Gutachterliche Untersuchung des Öko-Instituts e.V. zu den Rissen in den Reaktordruckbehältern von Tihange 2 und Doel 3

Begutachtung der Antworten der FANC auf 15 anlässlich des Work- shops am 11./12. Januar 2016 von deutscher Seite übergebene Fragen zu den Befunden in belgischen KKW

Darmstadt, Juni 2016

Im Auftrag des Ministeriums für Klimaschutz, Umwelt, Landwirt-
schaft, Natur- und Verbraucherschutz des Landes Nordrhein-
Westfalen, Referat V-7

Abbildung 3-4: Maximale Größe von möglicherweise nicht detektierten Wasserstofflocken mit einer Schräglage von 20° in Abhängigkeit von der Lage in der RDB-Wand (Tiefe ausgehend von der RDB-Innenseite)

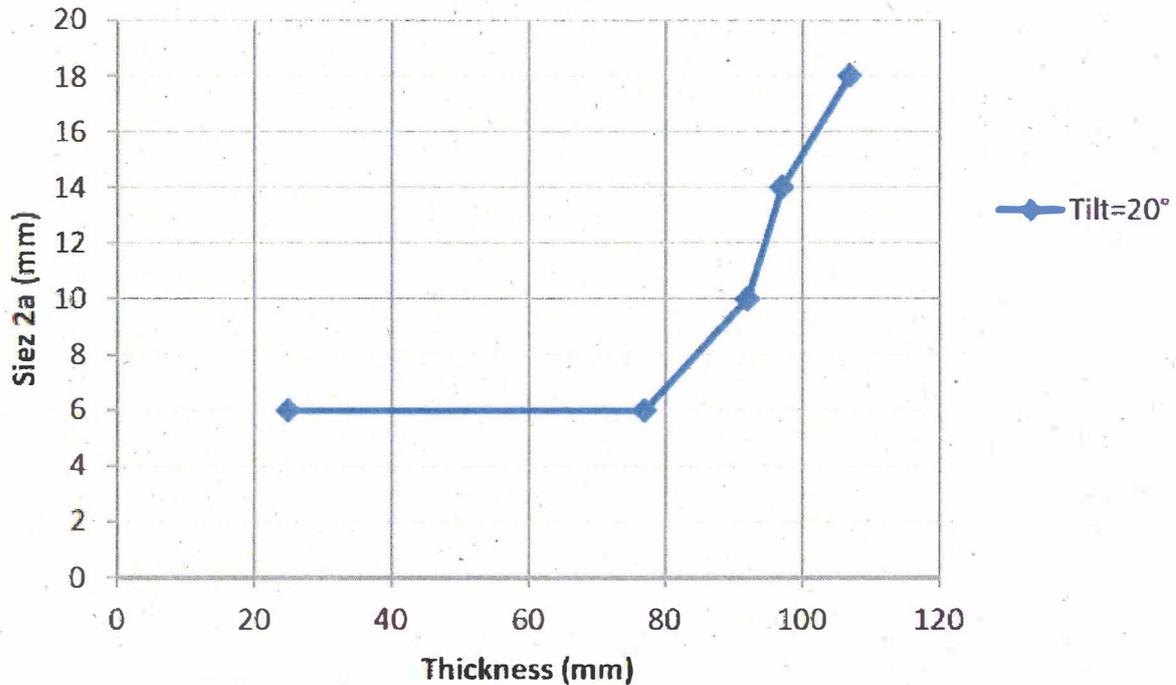
Aus obiger Abbildung wird ersichtlich, dass die in Frage 1 angegebene maximale Größe von 6 mm, bei der Anzeigen nicht mit ausreichender Wahrscheinlichkeit entdeckt werden können, für eine Lage der Anzeigen in einer Tiefe von mehr als 80 mm ausgehend von der Innenwand des RDB, bei einer Schräglage von 20° deutlich überschritten wird. Nach obiger Abbildung könnten bei einer Schräglage von 20° auch Anzeigen von bis zu 18 mm Größe von den Ultraschalluntersuchungen nicht erfasst werden. Hinsichtlich ihrer Auswirkungen auf den Nachweis sind vor allem Anzeigen mit einer geringen Entfernung von der RDB-Innenwand von besonderer Bedeutung. Vor diesem Hintergrund wäre zu bewerten, wie sich größere, nicht detektierte Anzeigen, die sich in größerer Tiefe in der RDB-Wand befinden, auf den Gesamtnachweis auswirken.

Abbildung 3-5: Fehlergruppierung und Ersatzfehlerkonzept

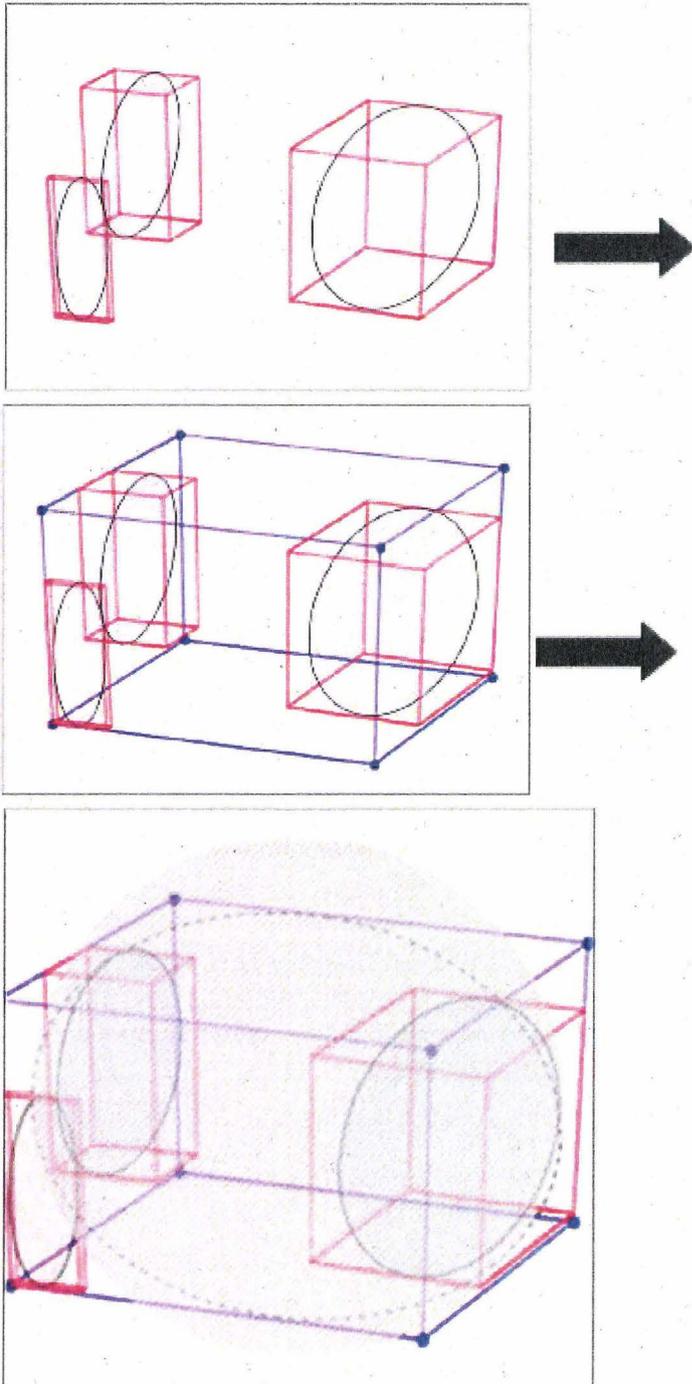
Diese Vorgehensweise kann als abdeckend hinsichtlich der angenommenen Fehlergröße und der Schräglage des Fehlers angesehen werden (anders als bei den einzelnen Fehlern wurde für den Ersatzfehler keine Limitierung auf eine Schräglage von 20° vorgenommen). Inwieweit sie jedoch auch als konservativ mit Blick auf die in Doel und Tihange vorliegenden komplexen Rissfelder in inhomogenen Werkstoffbereichen (Seigerungszonen, vgl. Fragen 5, 6 und 8) bei mehrdimensiona-

Abbildung 3-6: Referenztemperatur im Safety Case 2012

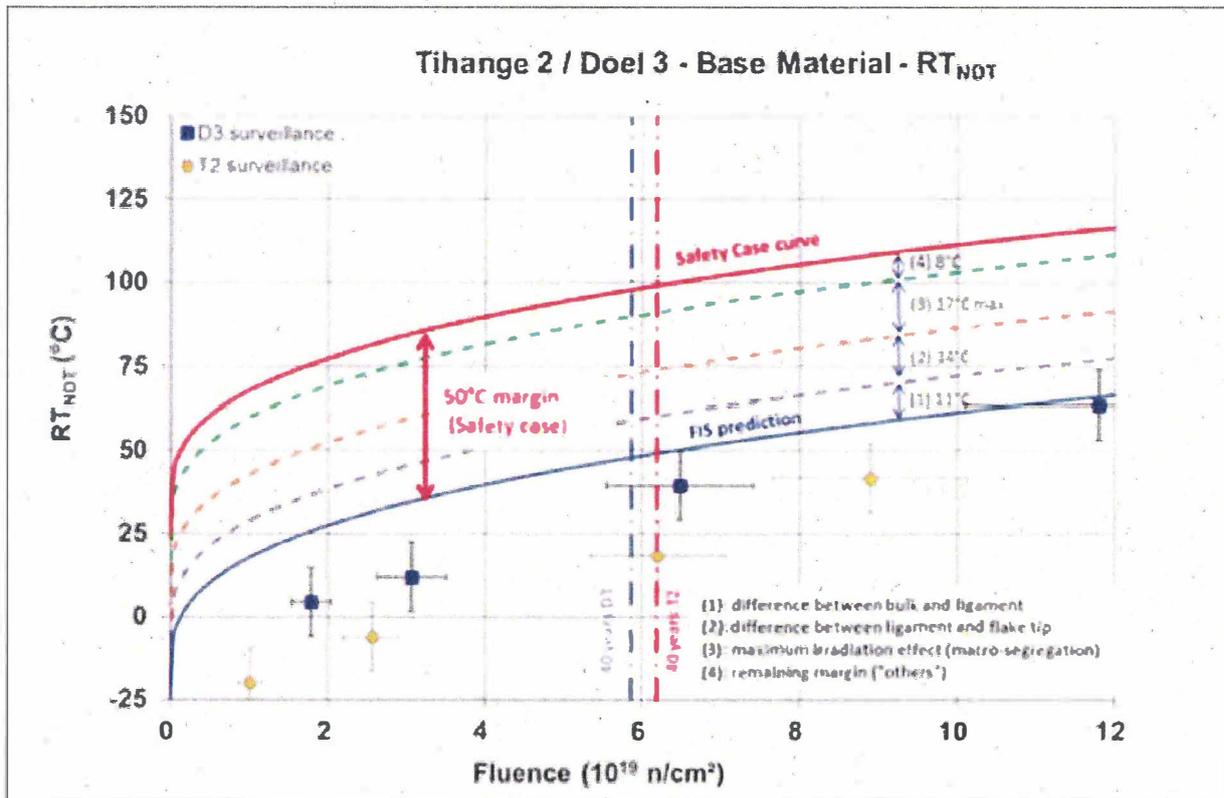
Vorgenommen. Dabei entspricht der erste Term der anfänglichen Referenztemperatur, der zweite Term berücksichtigt die bestrahlungsbedingte Versprödung gemäß der französischen FIS-Formel, vgl. auch Frage 6. Um zu diesem Zeitpunkt vorhandenen Unsicherheiten abzudecken, wurde zusätzlich ein Sicherheitszuschlag von 50°C erhoben, vgl. Abbildung 3-6.

Abbildung 3-7: Bestrahlungsbedingte Verschiebung der Referenztemperatur

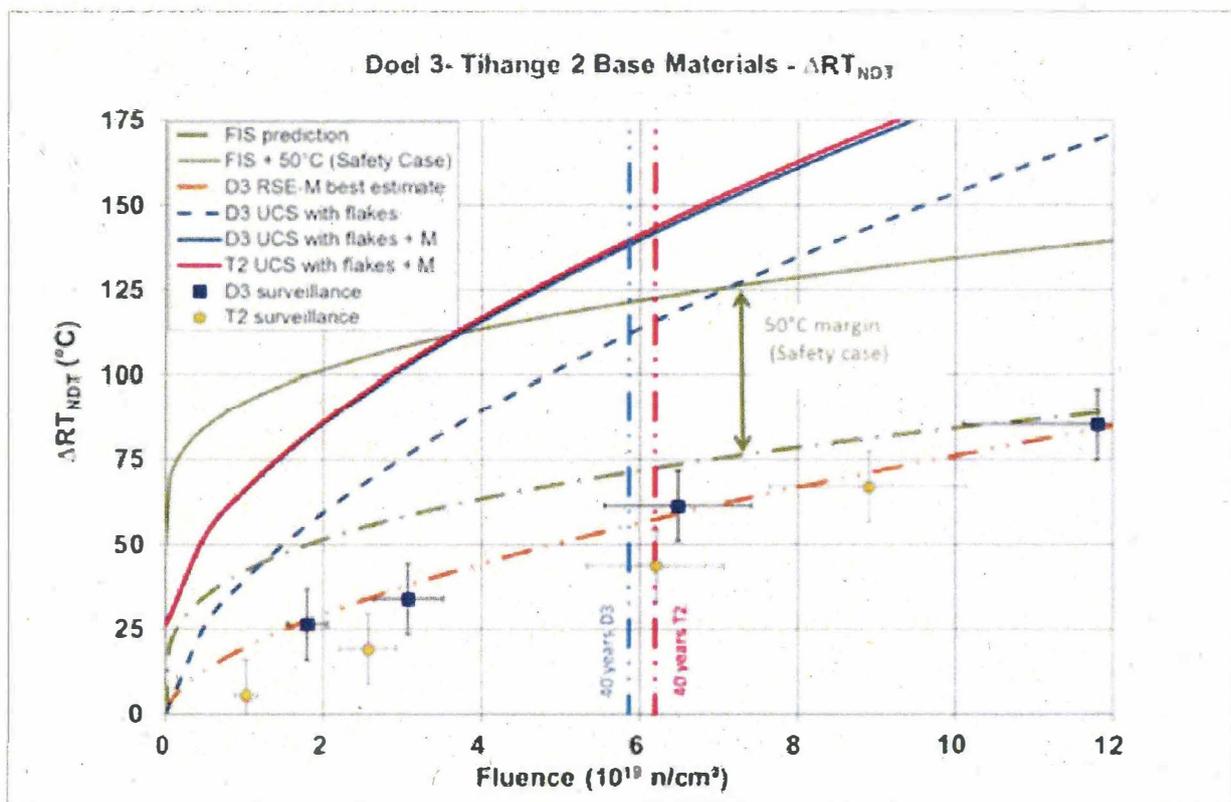
Ein Vergleich der verschiedenen Ansätze aus 2012 und 2015 ist in Abbildung 3-7 dargestellt. Dabei wird deutlich, dass beim maximal zu erwartenden Fluss in den Reaktoren von Doel und Tihange bei einer angenommenen Lebensdauer von 40 Jahren die Ansatz von 2015 zu einer höheren Verschiebung der Referenztemperatur führt als der Ansatz von 2012. Für Fluenzen unterhalb von ca. $4E19$ n/cm² ist jedoch die 2015 angenommene Verschiebung der Referenztemperatur weniger konservativ als die noch im Jahr 2012 angenommene Verschiebung. Dies ist besonders relevant vor dem Hintergrund, dass die Fluenzen am Ort der relevantesten Fehleranzeigen unter Werten von ca. $3,4E19$ n/cm² liegen, vgl. (Electrabel 2015a, S. 104)

Die Antwort der Aufsichtsbehörde FANC geht ausschließlich auf die beiden „kritischen“ Terme $\Delta RT_{NDT,init,segr}$ und $\Delta RT_{NDT,VB395}$ ein, durch die der spezielle Einfluss der Seigerungen und der vorhandenen Wasserstofflocken auf die Materialeigenschaften im unbestrahlten und im bestrahlten Zustand erfasst werden soll.

Es werden von der Aufsichtsbehörde keine weiterführenden Angaben dazu gemacht, warum die für diese beiden Terme hergeleiteten quantitativen Festlegungen tatsächlich als konservativ abdeckend angesehen werden können. Insbesondere hinsichtlich der Frage, warum das bisher ungeklärte außergewöhnliche Versprödungsverhalten des VB395 tatsächlich als abdeckender Wert angenommen werden kann, werden über die bereits in den früher vorgelegten Dokumenten, hier insbesondere (IRB 2015), genannten Argumente hinaus keine weiteren Argumente vorgebracht.
